### **Rheinspange 553**

## **3. Beteiligungstermin zur Umweltverträglichkeitsstudie (UVS)**

### **Anmerkungen zum Gutachten vom Ing. Büro Dr. Spang**

Abbildung 4-2: Detailsicht V9bT, linksrheinisch

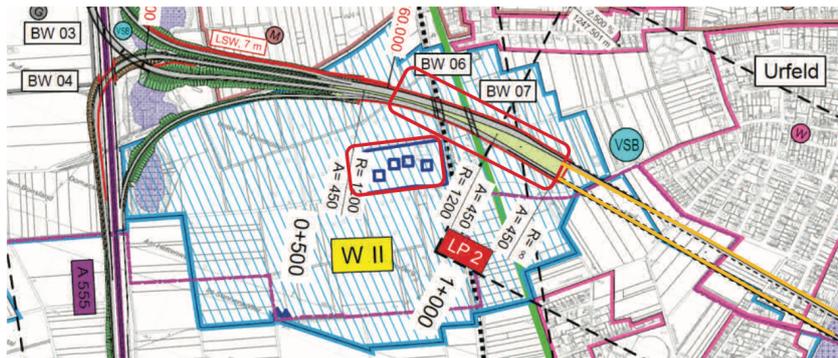
Wir möchten im Folgenden auf die Variante V9bT nicht detailliert eingehen. Diese Variante ist im Verfahren mit acht Punkten bewertet und wird somit als kritisch eingeschätzt. Der WBV möchte darauf hinweisen, dass gemäß Gutachten von Dr. Spang Abb.4 -2 (siehe unten) für diese Trasse das Rampenbauwerk in unmittelbarer Nähe zu den Brunnen und teilweise im Bereich der Wasserwerksgebäude selbst erstellt werden soll. Die im Gutachten genannten Abstände von minimal

320 m sind entsprechend der Darstellung in keinem Fall eingehalten („der geringste Abstand der

Tunnelröhren zu den Brunnen beträgt linksrheinisch bei Variante V9BT etwa 320 m“)

**Die Lage der Rampe in der Darstellung grenzt unmittelbar an die Schutzzone I und liegt ca. 30-50 m von dem Brunnenstandorten entfernt. Eine Trinkwassergewinnung unter diesen Umständen ist nicht möglich und muss vollständig abgelehnt werden.**

Insofern ist die Bewertung mit zehn Punkten zu versehen (dunkel rot, sehr kritisch). Die beiliegende Abbildung (Google Earth) zeigt, wo die Trasse verlaufen würde, wenn der genannte Abstand von 320m eingehalten ist!

Abbildung 4-7: Detailsicht V10T, linksrheinisch

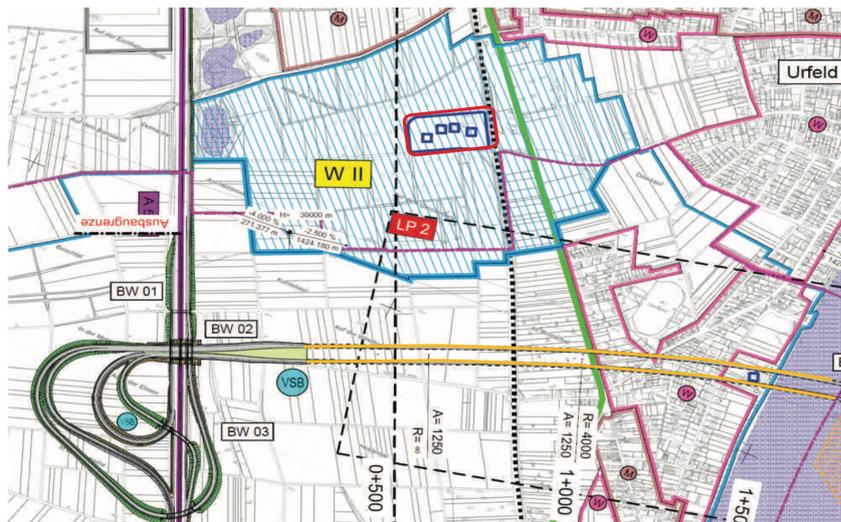
Weiterhin ist aus unserer Sicht unverständlich, dass die Variante mit der Anbindung V10T, wie in der Umweltverträglichkeitsstudie in der Tabelle dargestellt, als unkritisch für das Schutzgut Trinkwassergewinnung /Grundwasser bewertet ist. Der oben bereits genannte Aspekt, dass ein solches Bauwerk in der Schutzzone IIIA einen Verbotstatbestand darstellt, zeigt die Relevanz. Die Schutzgebietsverordnung ist sicherlich nicht ohne Grund in entsprechender Weise formuliert worden.

Zwar ist zu bemerken, dass der im Gutachten von Dr. Spang dargestellte Trassenverlauf nunmehr weiter südlich und in tiefer Lage erfolgt, weiterhin die Rampe weiter westlich als in den ersten Planungen

positioniert wurde und damit aus Sicht der Wassergewinnung der Standort gegenüber den ersten Planungen ein Schritt Richtung niedrigerer Gefährdung darstellt (siehe Darstellung aus dem Gutachten). Dennoch bestehen auch Risiken, die die Einstufung mit Relevanzpunkten von 4 in der Bewertungsmatrix in keiner Weise rechtfertigen (ohne Risiko, trotz Verbotstatbestand?)
